Split, 21. 11. 2017.  
Broj: 1176-171121-NA002

Projekt: Sanacija odlagališta komunalnog otpada „Sitnica“  
Predmet: Očitovanje na Izvođačev dopis br. 052/2017-AT od 14.11.2017.

**PREDMET:** Konstatacija stanja na zahvatu, zahtjevi i predlozi za izvođenje radova. Sanacija odlagališta komunalnog otpada „Sitnica“ sa zatvorenim sustavom odvodnje., ICB No: EPEEF/ICB-W/1

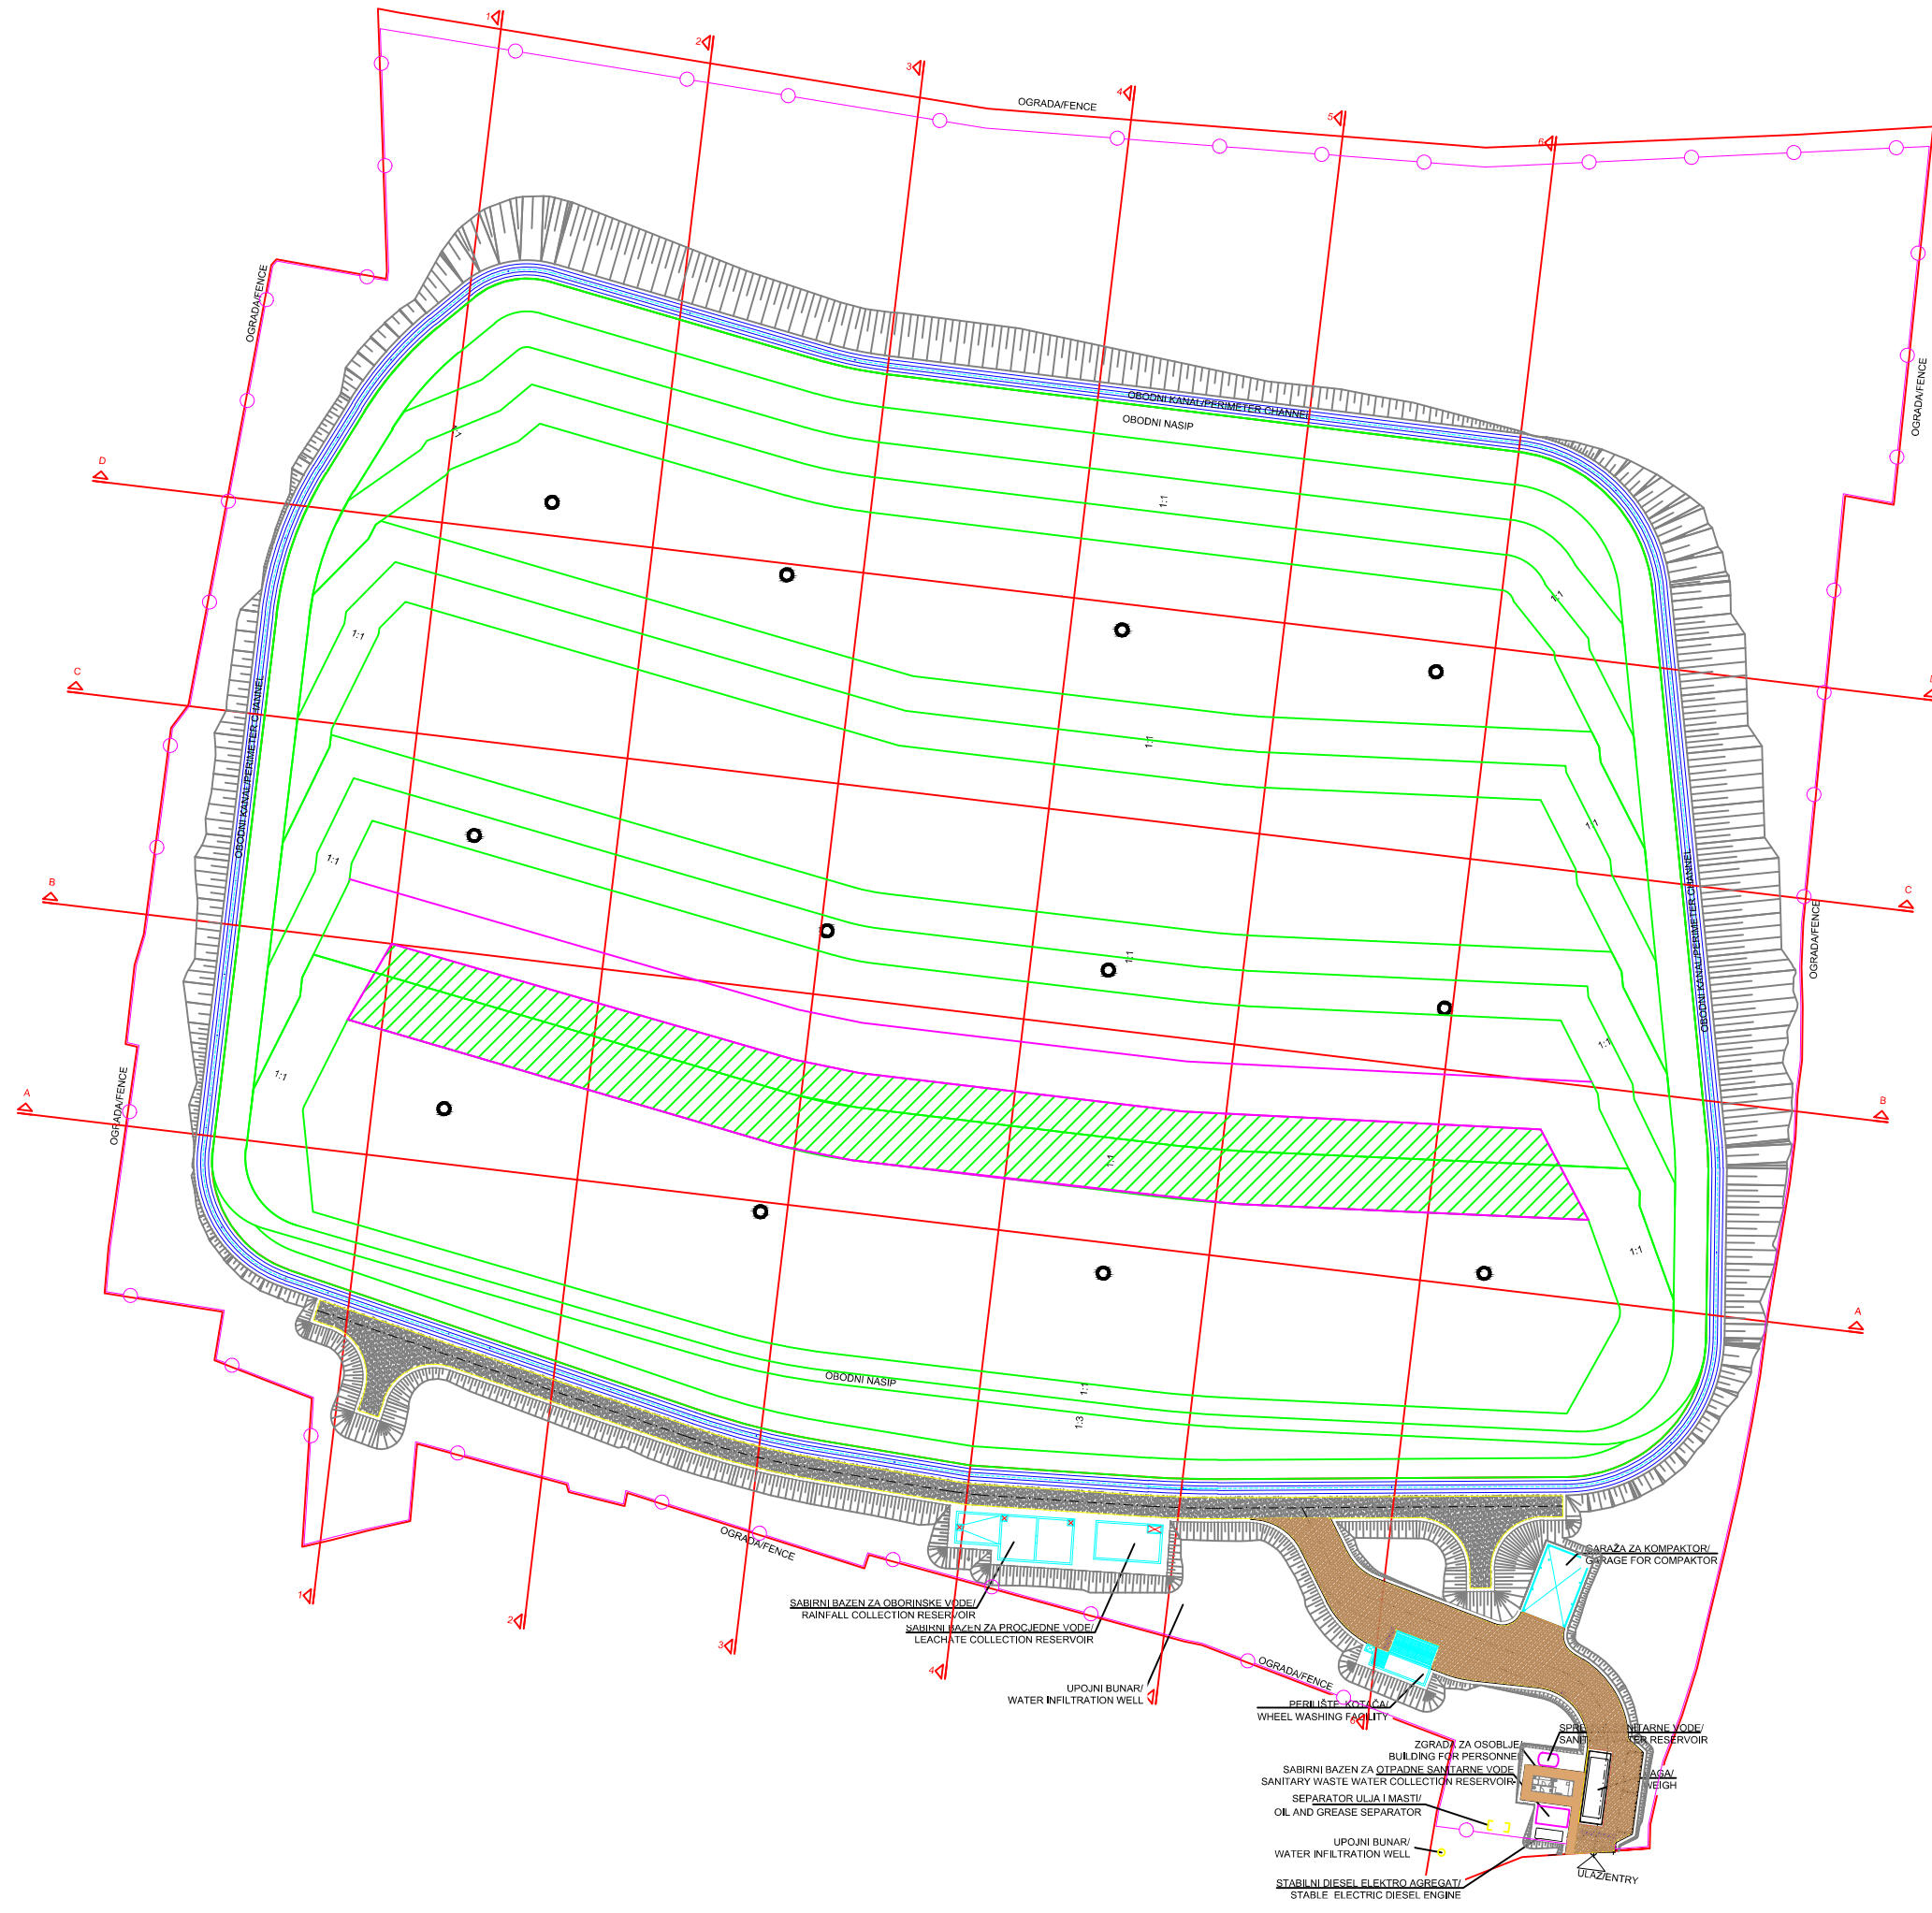
- A 1.P.) Zbog opasnosti klizanja i urušavanja otpada, a time i ugroze projekta, veće količine otpada, predlažemo da se 1.odlagališna kazeta (ploha) izvede sa većim volumenom (cca.  $18000 \text{ m}^3$ ), na način da se unutarnji pokos 1.odlagališne kazete translata za 12m u/prema 2 odlag. kazeti, čime će se omogućiti ugradba veće količine otpada u 1.odlag. kazetu, te se osigurava stabilan i suguran tehnološki proces nastavka realizacije projekta odnosno izgradnje ostalih

odlagališnih kazeta. Na navedeni način osigurava se dodatan prostor za ugradbu otpada, a ukoliko Naručitelj bude smatrao da mu isti nije potreban onda se na samom kraju izvođenja radova može povećati donja kota 4. odlagališne kazete, čime će se smanjiti njena velika visina i količina koja je ovim prijedlogom povećana u odlag. kazeti no.1..

Ovome u prilog ide i činjenica da Naručitelj nema dodatni manipulativni prostor za privremeno deponiranje otpada i veća količina otpada koja je nastala u međuvremenu. U prilogu poprečni presjeci sa prijedlogom izvedbe povećanja odlag. kazete no.1.

**A 1.) / A1.P.)** Obzirom da je prošlo određeno vrijeme između izrade projektne dokumentacije i početka izvođenja sanacije odlagališta a u međuvremenu je nastavljeno deponiranje opadnog materijala, došlo je do povećanja količine otpada u odnosu na projektom predviđenu (količinu povećanja moguće je procijeniti s obzirom na dnevni promet otpada tj. komunalno društvo raspolaže s podacima o približnim količinama za prije navedeni vremenski period). Trenutno stanje na terenu, povećanje količine otpada i pukotine uzrokovane požarima je znatno pogoršano u odnosu na projektne uvjete. Slijedom prije navedenog postoji opasnost da su se stvorile potencijalne klizne plohe koje se mogu pokrenuti prilikom izvođenja radova na sjevernom dijelu „Kazete 2“, tj. zona „sigurnih radova“ je na području „Kazete 1“ i južnog dijela „Kazete 2“. Stoga smatramo da je prijedlog za povećanje kapaciteta „Kazete 1“ prihvatljiv sa svih aspekata bitnih za sigurnu i uspješnu izvedbu predmetnog projekta, povećanje kapaciteta prihvata postojećeg otpada na početku će značajno olakšati i osigurati daljnje radove. Investitor u nastavku radova može odlučiti da li smanjiti volumen projektirane „Kazetu 4“ ukoliko se pokaže da njen volumen je veći od potreba .
